Trámite: 25-INT. Licencia Ambiental

Referencia: Expediente: LAV0033-00-2016

Asunto: Comunicación Resolución No. 865 del 18 de mayo de 2021

“Por la cual se resuelven unos recursos de reposición presentados en contra de la Resolución 1326 del 05 de agosto de 2020”

Figura 2 Drenajes sencillos y torres del municipio de Cachipay en el departamento de Cundinamarca

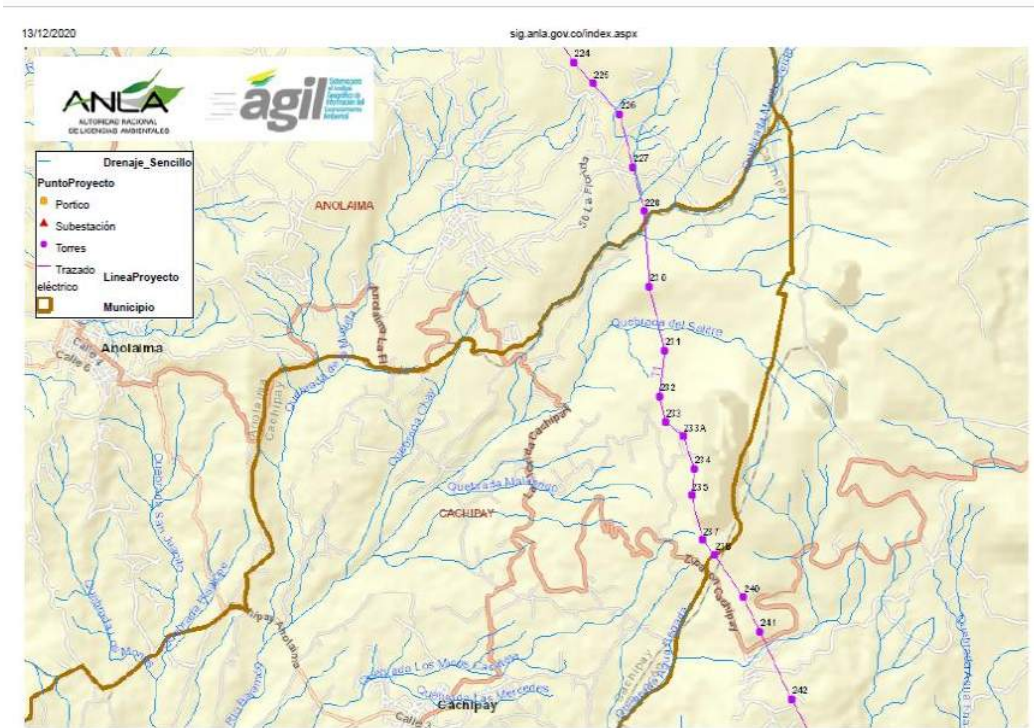
Así mismo, con el fin de verificar nuevamente que ninguna de las nueve (9) torres proyectadas en el municipio de Cachipay (230, 231, 232, 233, 233 A, 234, 235, 237 y 238) se encontrará dentro de la ronda de los 30 metros establecida en el Artículo 83 del literal d) del Decreto Ley 2811 de 1974, se revisó la información cartográfica del proyecto en la plataforma AGIL de ANLA, donde se observó lo siguiente:

Figura 8. Sitio de Torre 287 línea de transmisión Norte – Nueva Esperanza
Fuente: Ortofotos LIDAR 2015 extraídas de ARCGIS

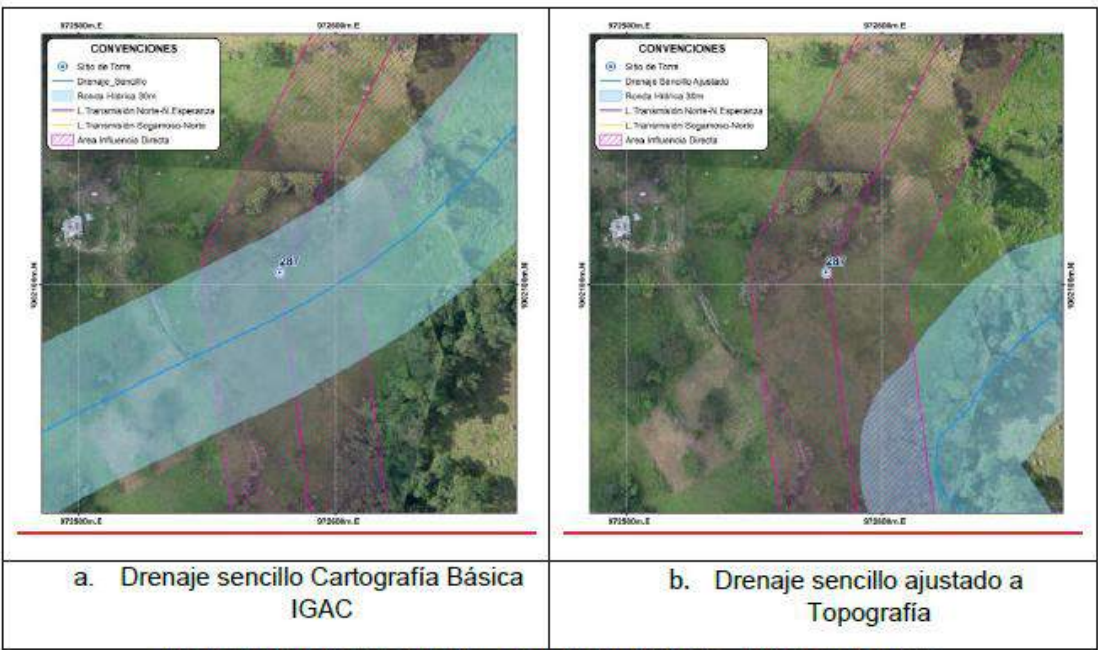
De acuerdo con la Tabla 16 de la Resolución 1326 de 2020 (página 68) no se da aprobación del sitio de torre 287 debido a su ubicación en la ronda de 30 m de un drenaje sencillo. En la Figura 8 se presenta la salida gráfica de la GDB. En esta se presenta un trazado recto de un drenaje sencillo (línea azul), que según se evidencia en la imagen, no corresponde con las características de un drenaje (morfología, vegetación asociada):

Figura 12. Sitio de Torre 260 línea de transmisión Norte – Nueva Esperanza
Fuente: Ortofotos LIDAR 2015 extraídas de PLS-CADD

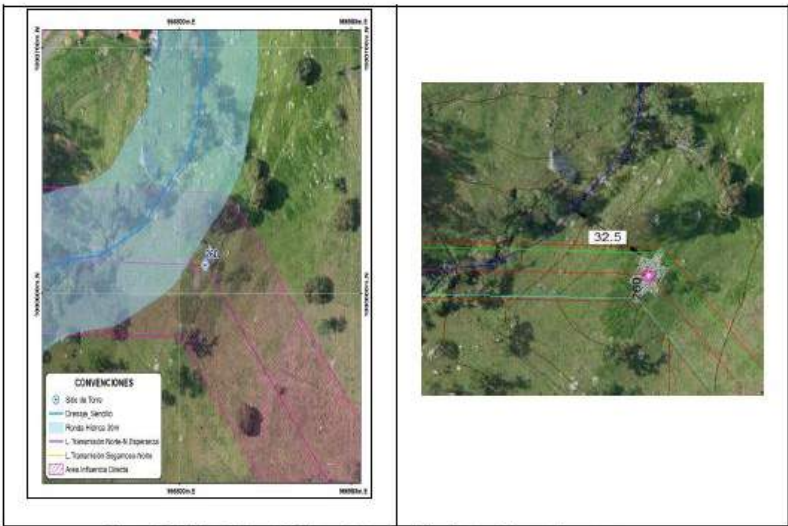
Sin embargo, como se evidencia en la Figura 12, la morfología de la quebrada es diferente y con el trazado real (ver topografía y cobertura asociada) el sitio de torre respeta su zona de ronda. Esto principalmente ocurre por la escala que maneja el visor de AGIL (1:25000), lo que genera inexactitud en la distancia medida. En ese sentido se aclara que la ubicación de la torre 260 está cumpliendo con las distancias de ronda de protección de 30 metros a drenajes según lo establecido en el literal d) del artículo 83 del Decreto Ley 2811 de 1974:

Figura 22. Sitio de Torre 19 línea de transmisión Norte – Nueva Esperanza
Fuente: Ortofotos LIDAR 2015 extraídas de ARCGIS

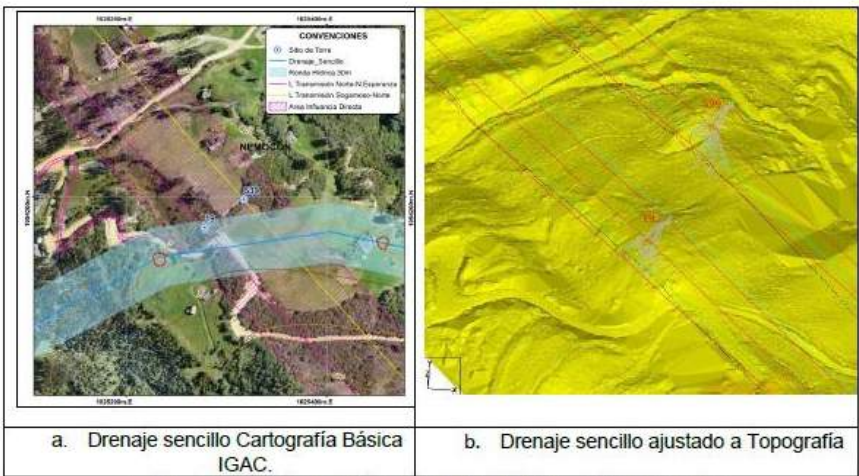
Por otro lado, con la verificación con las imágenes LIDAR realizadas para el proyecto, se evidencia el trazo real del drenaje, el cual está localizado hacia el noroeste de la torre en un sentido SE-NW, lo cual es coincidente con la topografía del terreno. De igual manera, lo que se evidencia por parte del Visor AGIL de la ANLA, corresponde a una vía de acceso en el predio, por lo tanto, es pertinente aclarar que la torre 19 está cumpliendo con las distancias de ronda de protección de 30 metros a drenajes según lo establecido en el literal d) del artículo 83 del Decreto Ley 2811 de 1974, como se observa en la Figura 22.

Figura 35. Sitio de Torre 60 línea de transmisión Sogamoso – Norte
Fuente: Ortofotos LIDAR 2015 extraídas de ARCGIS

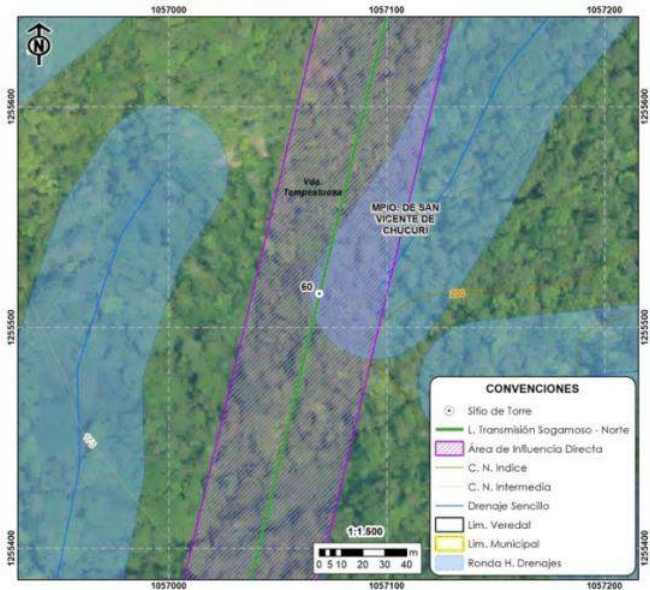
De acuerdo con la Tabla 16 de la Resolución 1326 de 2020 (Pág. 68) no se da la aprobación del sitio de torre 60 debido a su ubicación dentro de la ronda de 30 m de un drenaje sencillo, como se observa en la Figura 35.

Figura 37. Caño Peroles identificado en el sitio web de ANLA
<http://sig.anla.gov.co/index.aspx>

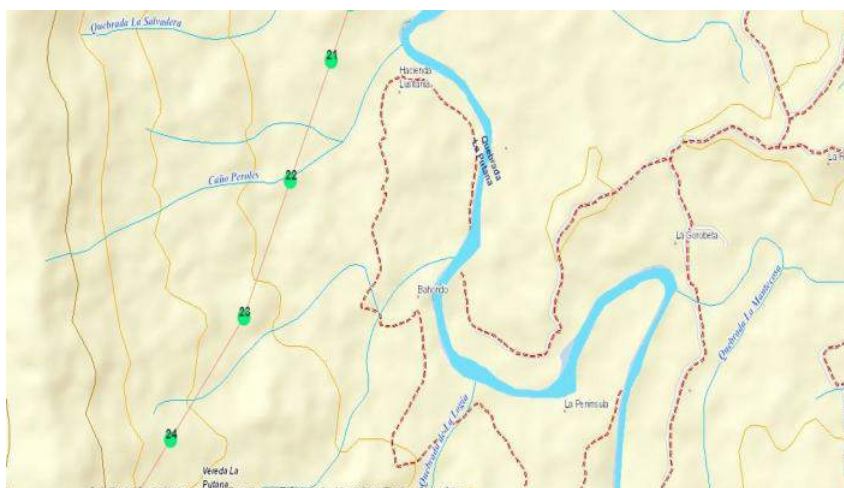
De acuerdo con la Tabla 16 de la Resolución 1326 de 2020 (Pág. 68) no se da aprobación del sitio de torre 22 debido a su ubicación en la ronda de 30 m del Caño Peroles. A continuación, en la Figura 37, se presenta el Caño Peroles y la torre 22 desde el sistema AGIL de la ANLA.

Figura 4 Distancia de la Torre 60 al drenaje sencillo

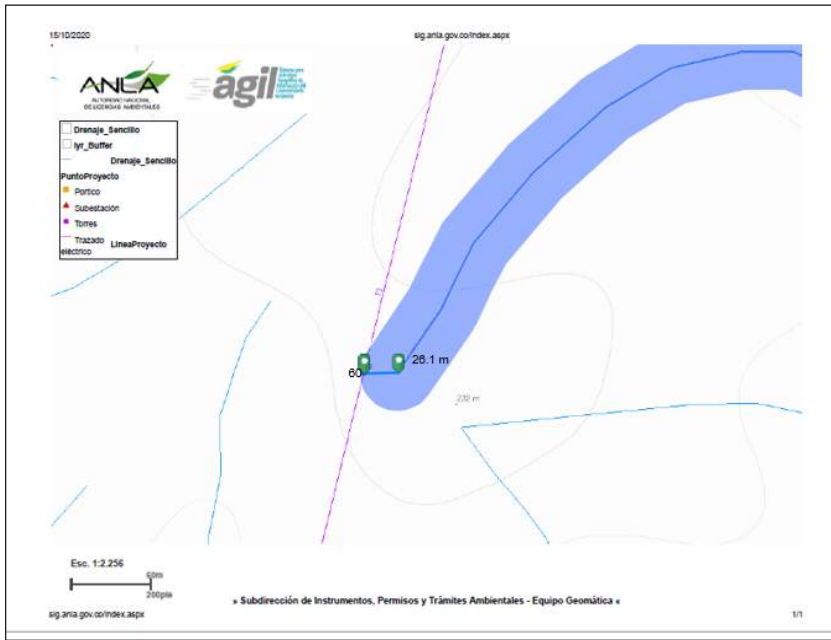
La torre 60 se encuentra dentro de la ronda hídrica de los 30.0 m y a 26.1 m del drenaje sencillo, como se muestra en la siguiente figura:

Figura 5 Distancia de la Torre 219 A al drenaje doble río Quiratá

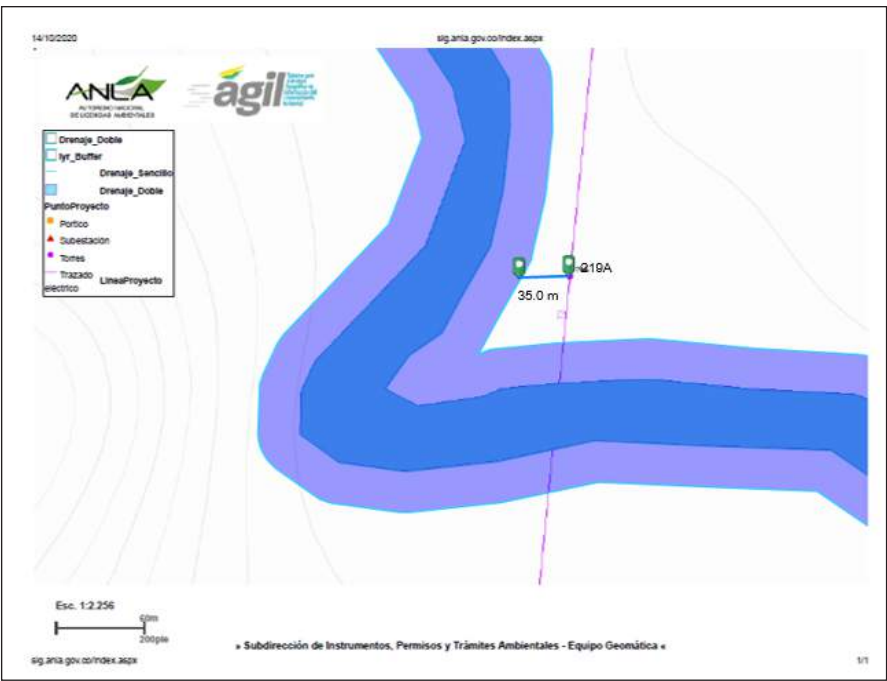
La torre 219A se encuentra a 36.5 m de la ronda hídrica y a 66.5 m del drenaje doble denominado río Quiratá, como se muestra en la siguiente figura.

Figura 8 Distancia de la Torre 321 al drenaje sencillo

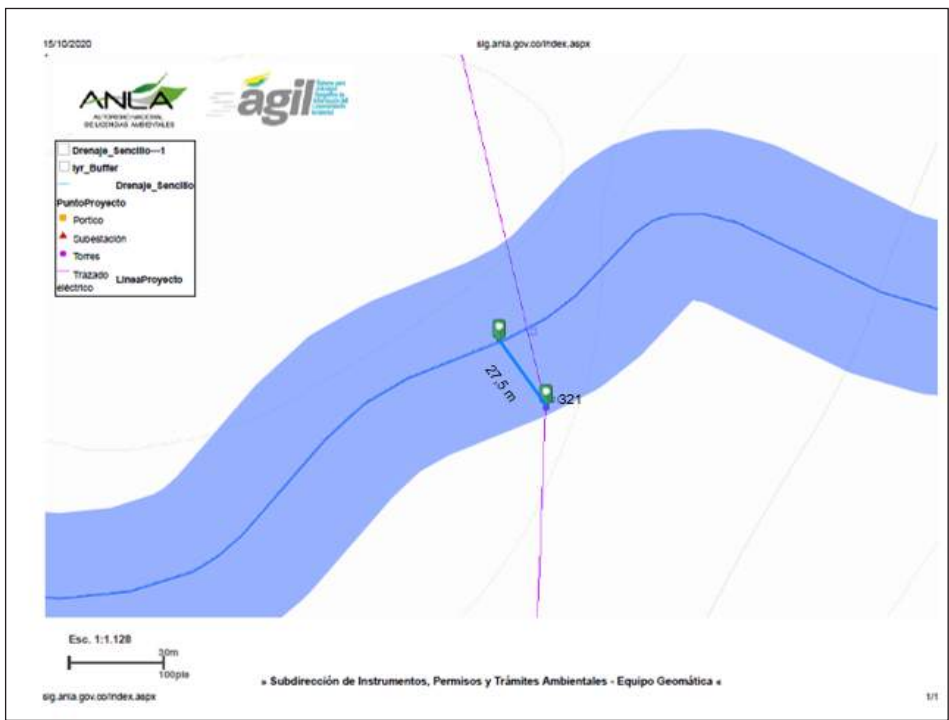
La torre 321 se encuentra dentro de la ronda hídrica de los 30 m, a 27,5 m del drenaje sencillo, como se muestra en la siguiente figura:

Figura 14 Distancia de la Torre 255G al drenaje sencillo

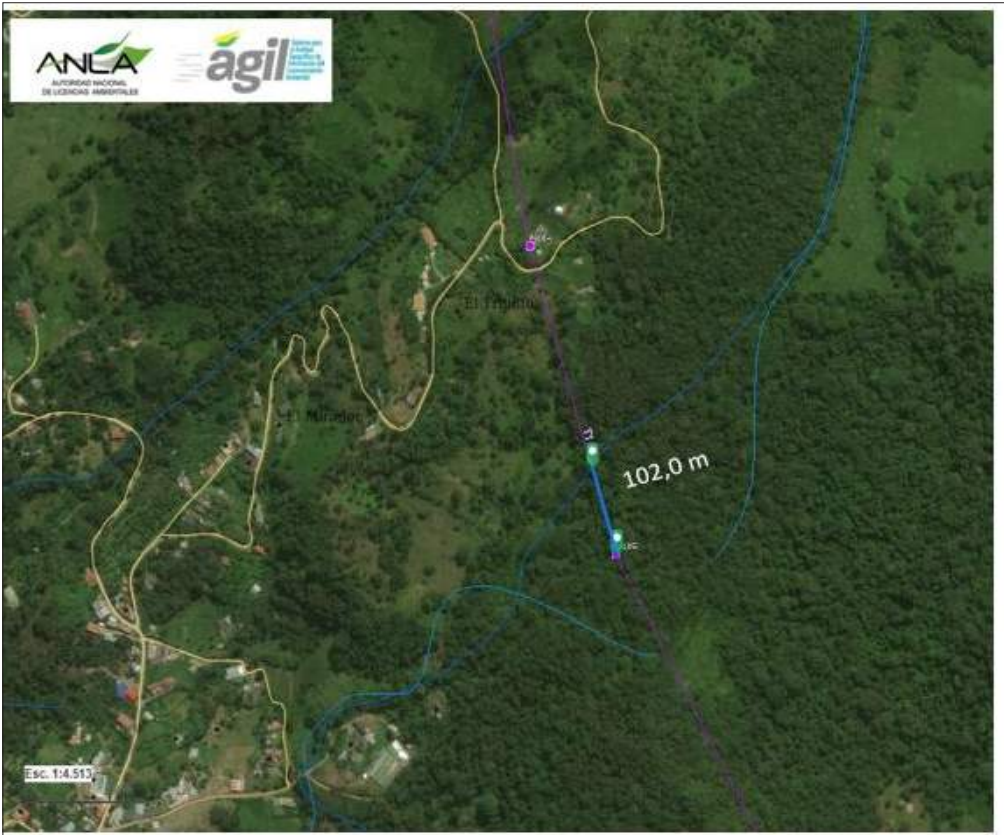
La torre 255G se encuentra a 102,0 m del drenaje sencillo de acuerdo con el geoservicio del IGAC a escala 1:25:000, como se muestra en la siguiente figura:

Figura 20 Distancia de la Torre 151 al manantial más cercano del área de influencia

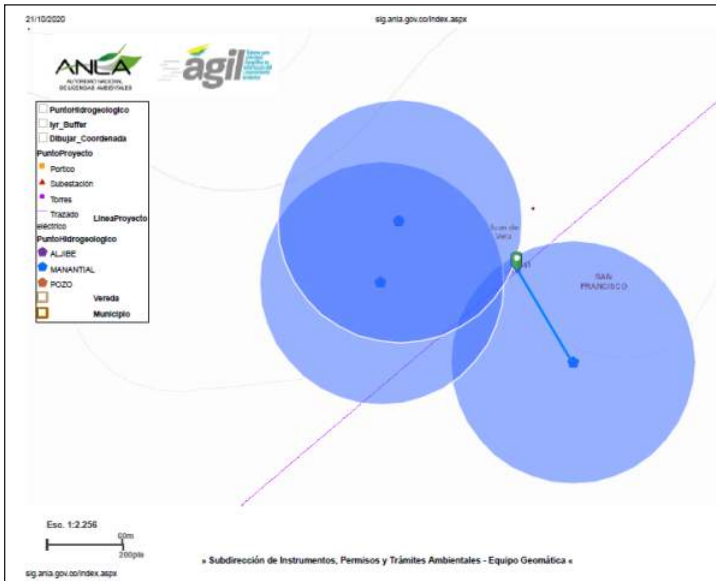
de tres (3) manantiales, esta torre solo se encuentra aproximadamente a 87,3 m del uno de los manantiales y dentro de la ronda hídrica de los 100m, como se muestra en la siguiente figura:

Figura 23 Distancia de la Torre 161 al manantial más cercano del área de influencia

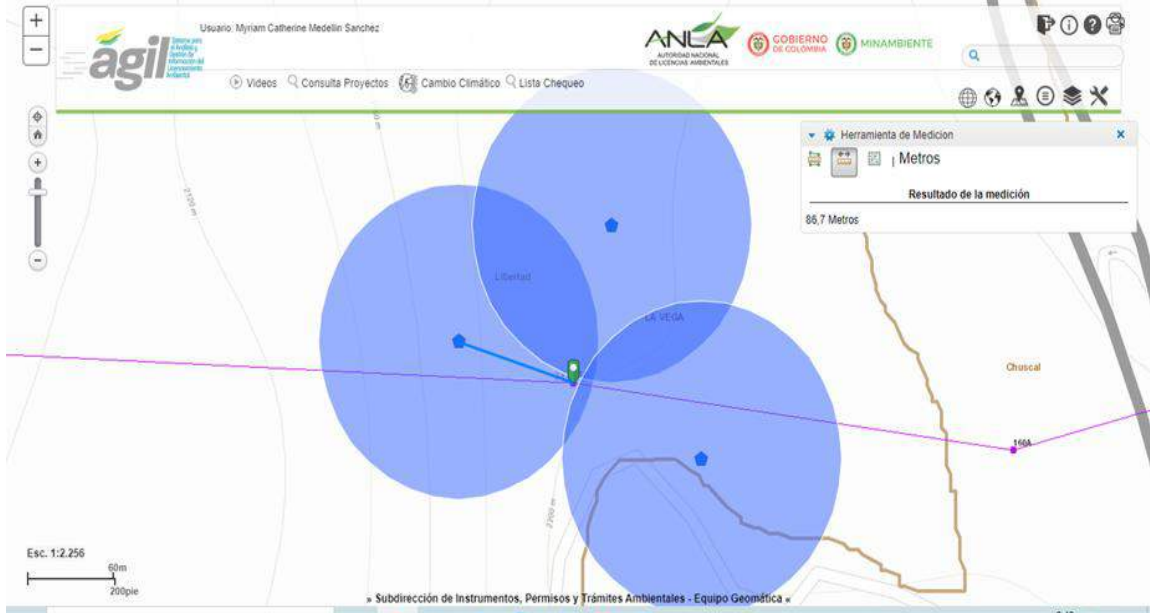
La torre 161 localizada en la vereda Libertad del municipio de La Vega en el departamento de Cundinamarca (coordenadas Este: 974044 y Norte:1037819), si bien la torre se encuentra rodeada de tres (3) manantiales, esta torre solo se encuentra aproximadamente a 86,3 m de uno de los manantiales y dentro de la ronda hídrica de los 100m, como se muestra en la siguiente figura:

Figura 25 Distancia de la Torre 210 al manantial más cercano del área de influencia

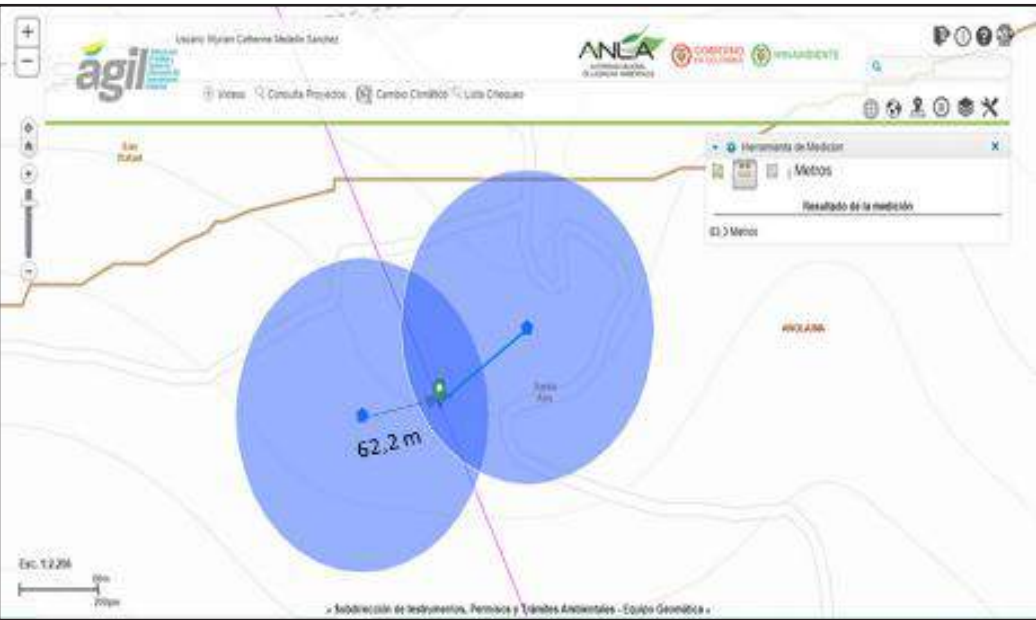
La torre 210 localizada en la vereda Santa Ana del municipio de Anolaima en el departamento de Cundinamarca (coordenadas Este: 958986 y Norte: 1026294), se encuentra rodeada de dos (2) manantiales, esta torre se encuentra aproximadamente a 83,3 m del primero manantial y a 62,2 m del segundo y dentro de la ronda hídrica de los 100m, como se muestra en las siguientes figuras:

Figura 27 Distancia de la Torre 237 al manantial más cercano del área de influencia

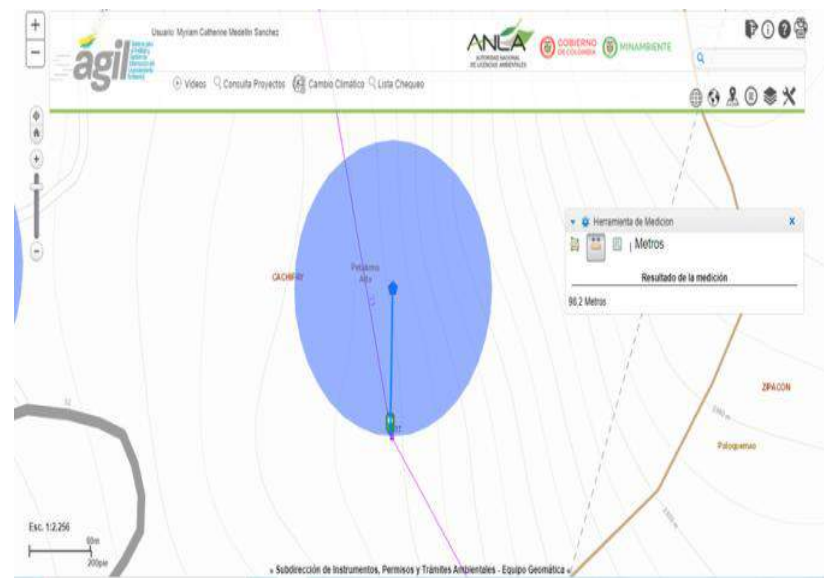
La torre 237 localizada en la vereda Petaluma Alta del municipio de Cachipay en el departamento de Cundinamarca (coordenadas Este: 962819 y Norte: 1016472), se encuentra aproximadamente a 98,2 m del manantial y dentro de la ronda hídrica de los 100m, como se muestra en la siguiente figura:

Figura 29 Distancia de la Torre 261 al manantial más cercano del área de influencia

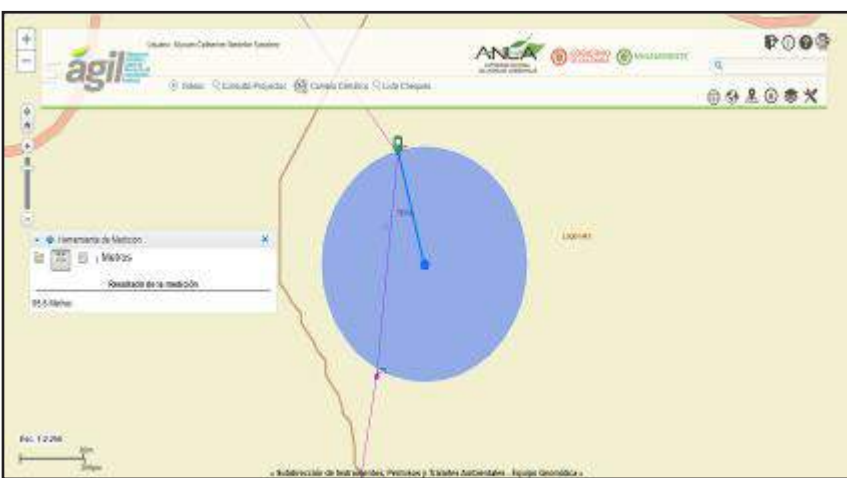
La torre 261 localizada en la vereda Laguneta del municipio de Tena en el departamento de Cundinamarca (coordenadas Este: 966923 y Norte: 1008478), se encuentra aproximadamente a 95,5 m del manantial y dentro de la ronda hídrica de los 100m, como se muestra en la siguiente figura:

Figura 31 Distancia de la Torre 302 al manantial más cercano del área de influencia

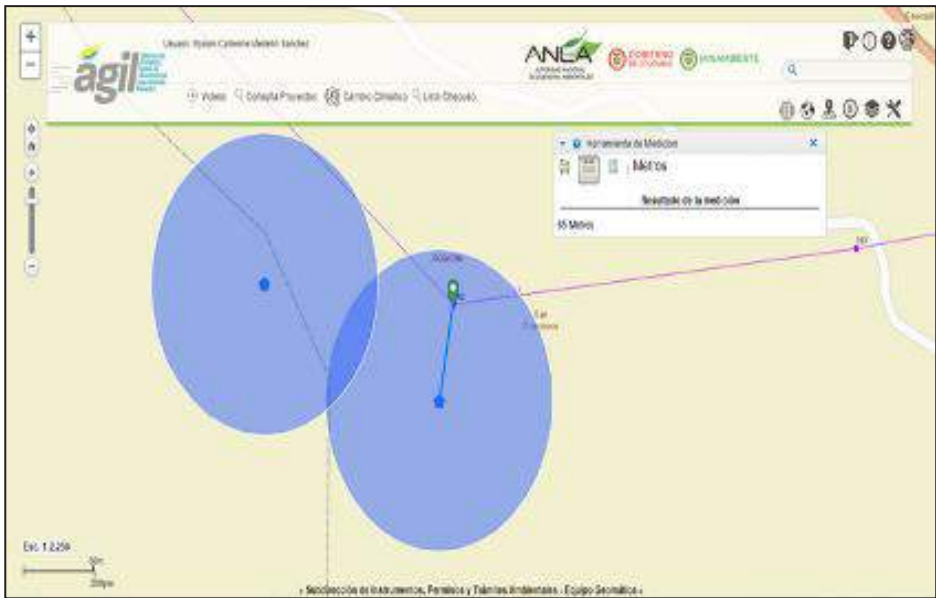
La torre 302 localizada en la vereda San Francisco del municipio de Soacha en el departamento de Cundinamarca (coordenadas Este: 975658 y Norte: 997355), se encuentra aproximadamente a 65,0 m del manantial y dentro de la ronda hídrica de los 100m, como se muestra en la siguiente figura:

Figura 33 Distancia de la Torre 51 al manantial más cercano del área de influencia

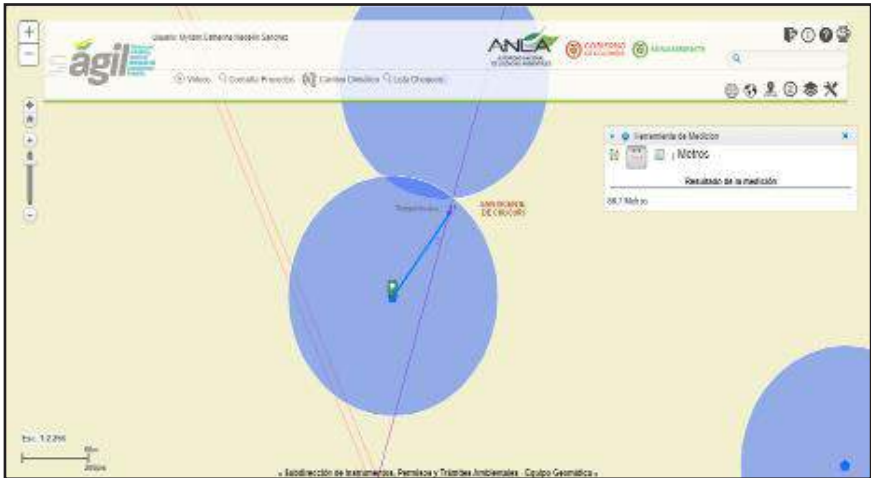
La torre 51 localizada en la vereda Tempestuosa del municipio de San Vicente de Chucurí en el departamento de Santander (coordenadas Este: 1058224 y Norte: 1259668), se encuentra aproximadamente a 86,7 m del manantial y dentro de la ronda hídrica de los 100m, como se muestra en la siguiente figura:

Figura 35 Distancia de la Torre 92 al manantial más cercano del área de influencia

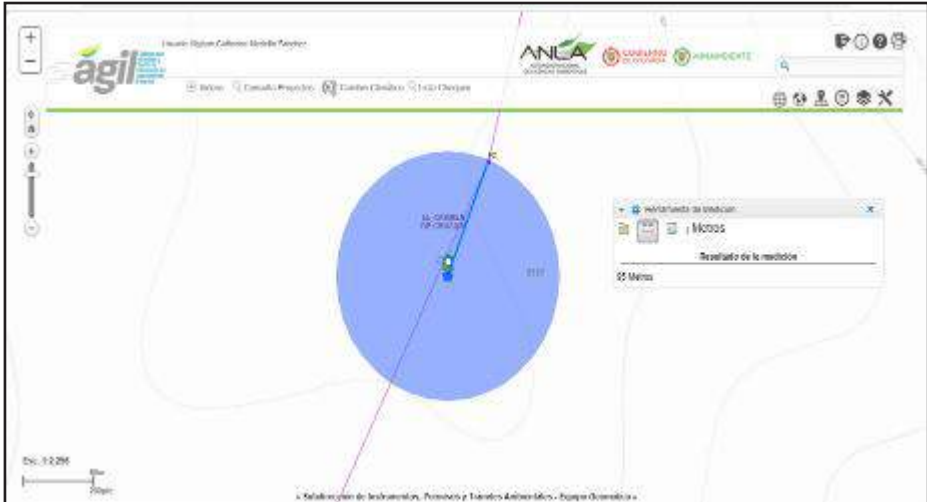
La torre 92 localizada en la vereda El 27 del municipio de El Carmen de Chucurí en el departamento de Santander (coordenadas Este: 1054273 y Norte: 1242217), se encuentra aproximadamente a 95,0 m del manantial y dentro de la ronda hídrica de los 100m, como se muestra en la siguiente figura:
